设计修改通知单

发往单位	洛阳洛德康置业有限公司	项目号	HNJY-03-2021-12-01
项目名称	山水文苑1#楼	专业	电气
修改对其他专业是否有影响:	有 <input type="checkbox"/> 无 <input checked="" type="checkbox"/>	重大设计变更:	是 <input type="checkbox"/> 否 <input checked="" type="checkbox"/>
编号	电修-02	日期

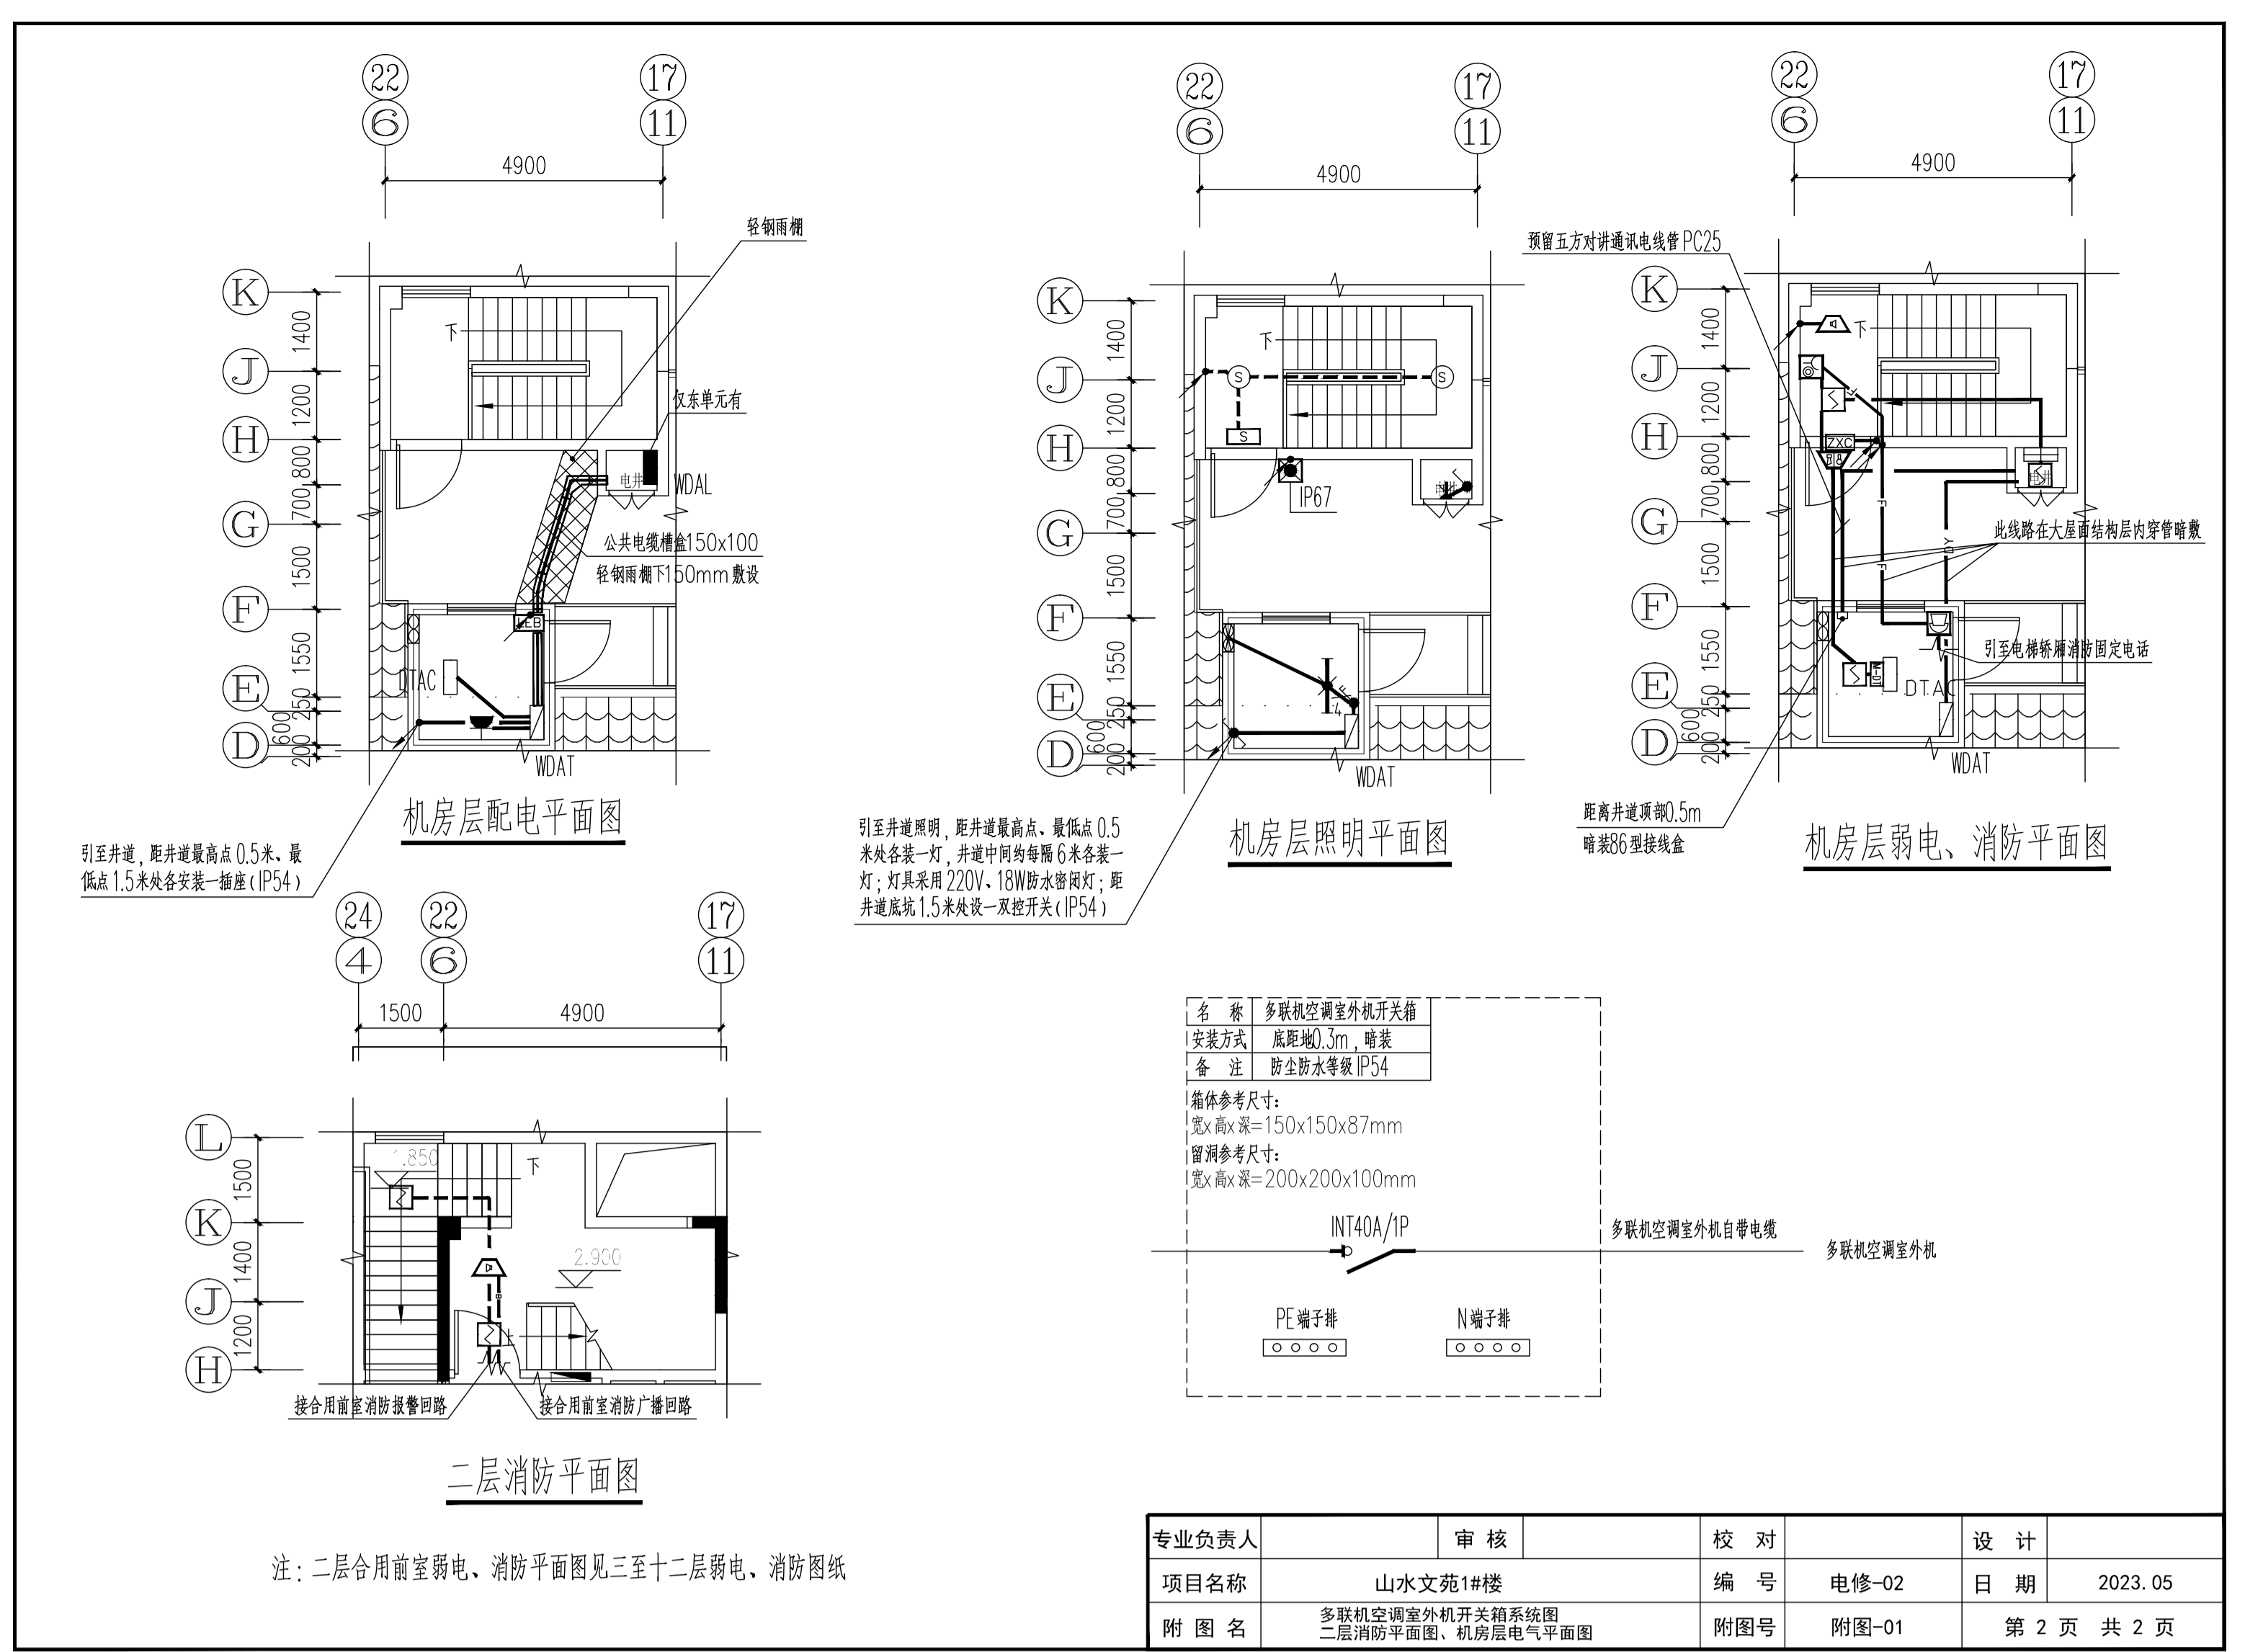
1. 补充电梯配电柜机房照明, 机房插座出线回路, 详见下图。

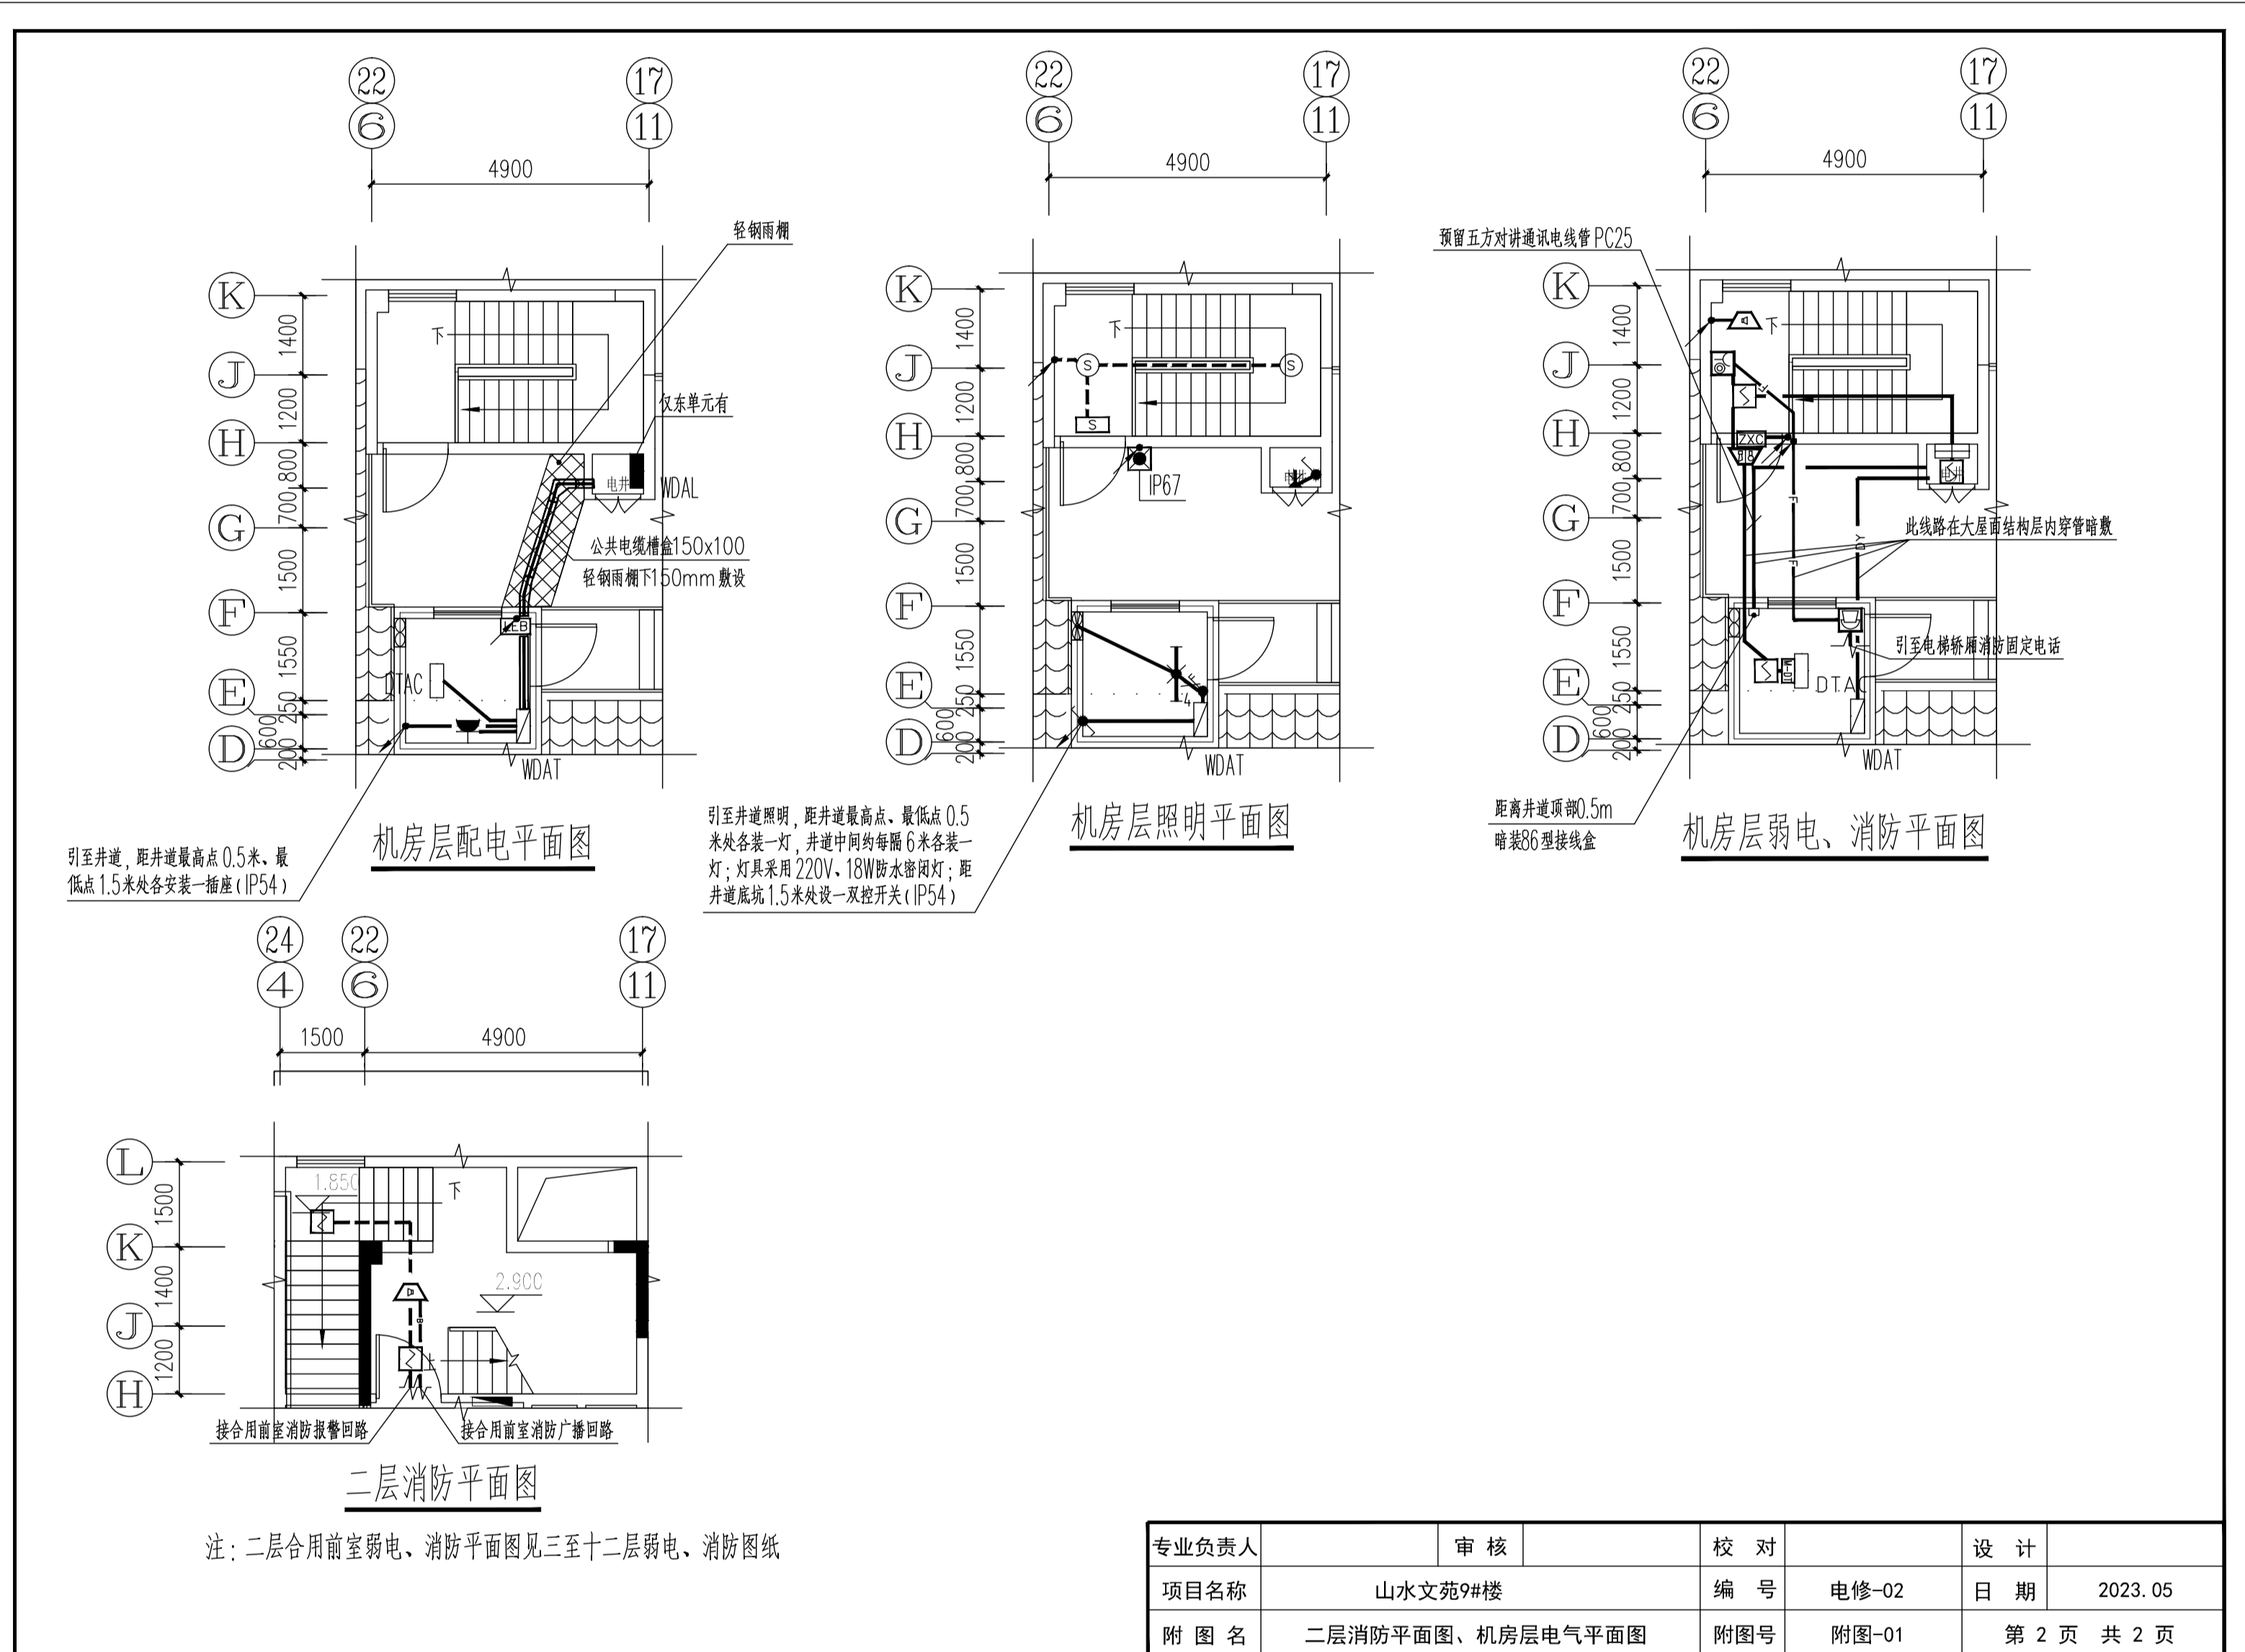
1. 补充电梯配电柜机房照明, 机房插座出线回路, 详见下图。
